DIVISIONE V – SISTEMI DI VALUTAZIONE AMBIENTALE

OGGETTO: [ID: 5700] Nuovo Porto Commerciale di Fiumicino - Proposta di adeguamento tecnico-funzionale. Valutazione Preliminare ai sensi dell'art. 6, c. 9, del D.Lgs. 152/2006. Nota Tecnica

Figura 3 - Zonizzazione prevista dall'ATF

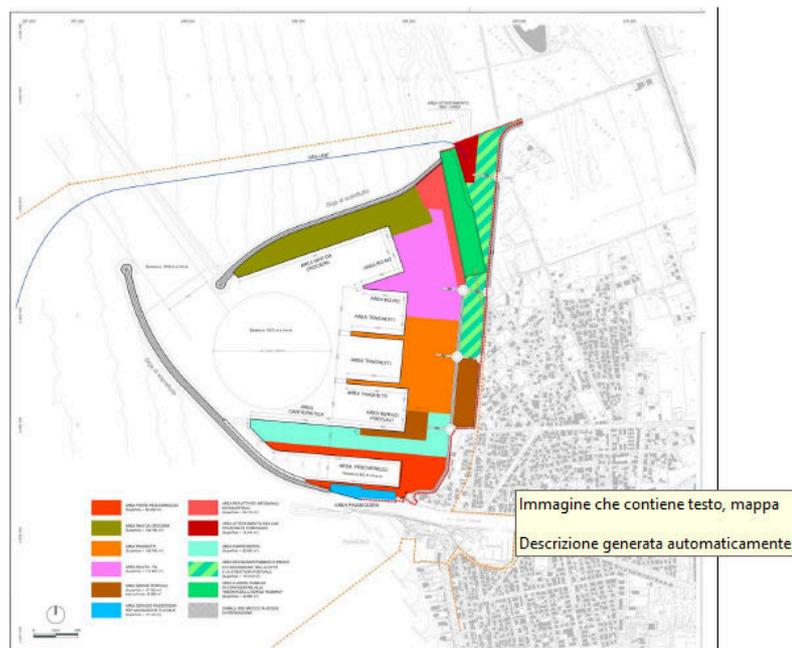
In particolare, lo scambio di ubicazione tra le funzioni crocieristica e cantieristica navale – servizi portuali nel nuovo Porto commerciale di Fiumicino proposto dall'ATF comporta che:

- La funzione crocieristica sia delocalizzata dallo sporgente centrale (previsione PRP) nell'area a tergo del molo di sottoflutto (proposta ATF); la superficie occupata misurerà 102.790 m²;
- La funzione cantieristica navale sia spostata dalla radice del molo di sopraflutto (previsione PRP) presso lo sporgente centrale (proposta ATF); la relativa superficie occupata misurerà 47.720 m²;
- La funzione servizi portuali sia spostata dal molo di sopraflutto (previsione PRP) alla radice dello sporgente centrale (proposta ATF), sviluppandosi su di superficie di 83.900 m².

Quindi, lo scambio di ubicazione tra funzioni portuali avviene pressoché a parità delle superfici previste da PRP.

In particolare, relativamente alle componenti atmosfera e rumore, lo scambio di funzioni in oggetto comporta la riduzione dell'esposizione della popolazione di Fiumicino alle emissioni in atmosfera e da rumore procurate dalle navi da crociera all'ormeggio, nonché dal traffico dei mezzi a terra in ingresso e in uscita dal terminal. Altresì, con la delocalizzazione delle funzioni, il numero degli accosti rimane sostanzialmente invariato, come l'entità del traffico veicolare indotto, non adducendo ulteriori carichi ambientali rispetto a quanto già precedentemente valutato; quindi non apportando un contributo emissivo addizionale significativo, vengono confermate le previsioni di impatto, desunte dalle simulazioni modellistiche condotte confrontando gli scenari ante-opera e post-operam dello SIA al vigente PRP.

Per quanto riguarda la componente paesaggio, lo spostamento degli accosti delle navi da crociera nella zona settentrionale del nuovo Porto commerciale di Fiumicino consente la liberazione di alcune visuali da terra verso mare e, dunque, il miglioramento dell'inserimento dell'infrastruttura nel contesto.

Figura 4 - Planimetria con evidenziazione della proposta di A.T.F. confrontata con il P.R.P. vigente

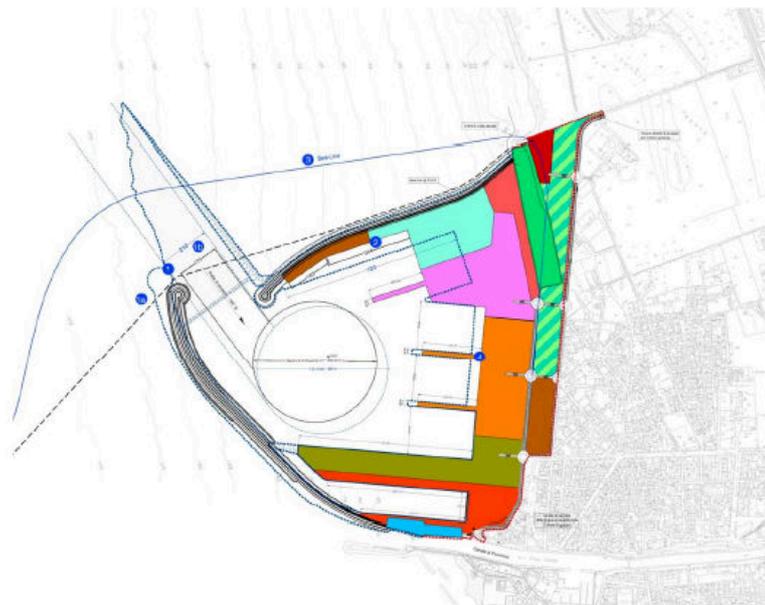
Per quanto concerne le modeste modifiche dell'assetto infrastrutturale contenute nel ATF, ovvero:

- Riconfigurazione dell'imboccatura del porto, che si concretizza nei seguenti interventi:
 - o Prolungamento della diga di sopraflutto per una lunghezza di 70 m;

- o Dragaggio del canale di accesso per ulteriori 50 cm rispetto alle previsioni del PRP vigente;
 - o Allargamento del cerchio di evoluzione per tener conto della maggiore lunghezza della nave tipo da crociera di lunghezza f.t. pari a 330 m.

- Maggiore sviluppo degli accosti a tergo della diga di sottoflutto: si è passati dai circa 550 metri di sviluppo del layout del P.R.P. vigente agli attuali 720 m, al fine di rispondere all'esigenza dell'Autorità Portuale di disporre di accosti con caratteristiche di agitazione residua in banchina tali da massimizzarne l'utilizzo.;

- Variazione tracciato della sea line nel tratto interferente con l'imboccatura portuale: ovvero uno spostamento verso nord della stessa di circa 400 m nel tratto prossimo all'imboccatura. La proposta di traslazione del nuovo tracciato prevede quindi una graduale deviazione dal punto sulla costa verso il largo per ridurre l'interferenza con la diga di sopraflutto e con l'imboccatura;

- Ampliamento delle aree operative a servizio degli accosti dei traghetti: nuove esigenze dimensionali hanno determinato un incremento di aree operative a supporto delle operazioni di imbarco/ sbarco, ottenuto mediante l'avanzamento di circa 40 metri di un tratto di fronte banchina di riva, pari a circa 400 metri, destinato alle navi Ro-Ro.

Le modifiche sopra descritte, riguardano prevalentemente la necessità di adeguare la nave di progetto del P.R.P. che misura 288 m l.f.t. alle dimensioni delle maggiori navi di crociera che attualmente transitano nel Mediterraneo e nel Tirreno in particolare, assicurando alle stesse condizioni di sicurezza alla navigazione ed allo stazionamento adeguate.

Le modifiche dell'assetto infrastrutturale (l'allargamento dell'imboccatura, maggiore sviluppo degli accosti sulla diga di sottoflutto, spostamento della sea line a nord del porto ed l'ampliamento delle aree a servizio degli accosti Ro-Ro) necessarie per adeguare l'infrastruttura alle nuove esigenze di sviluppo dei traffici marittimi, di quello crocieristico in particolare, tenendo nella giusta considerazione gli aspetti di sicurezza della navigazione ed all'ormeggio definiti per effetto delle mutate esigenze dimensionali dei vettori marittimi, non modificano il quadro degli impatti già stimati e valutati.

- le modifiche dell'assetto infrastrutturale (l'allargamento dell'imboccatura, maggiore sviluppo degli accosti sulla diga di sottoflutto, spostamento della sea line a nord del porto ed l'ampliamento delle aree a servizio degli accosti Ro-Ro) necessarie per adeguare l'infrastruttura alle nuove esigenze di sviluppo dei traffici marittimi, di quello crocieristico in particolare, tenendo nella giusta considerazione gli aspetti di sicurezza della navigazione ed all'ormeggio definiti per effetto delle mutate esigenze dimensionali dei vettori marittimi, in un contesto come il Nuovo porto commerciale di Fiumicino, non sono tali da essere considerate rilevanti e modificare il quadro degli impatti già stimati e valutati.

Ad esito delle considerazioni di cui sopra, si ritiene che per il progetto in valutazione denominato **“Nuovo Porto Commerciale di Fiumicino - Proposta di adeguamento tecnico-funzionale”** non determini impatti ambientali significativi e negativi e che quindi sia ragionevolmente da escludere la necessità di successive procedure di Valutazione di Impatto Ambientale.
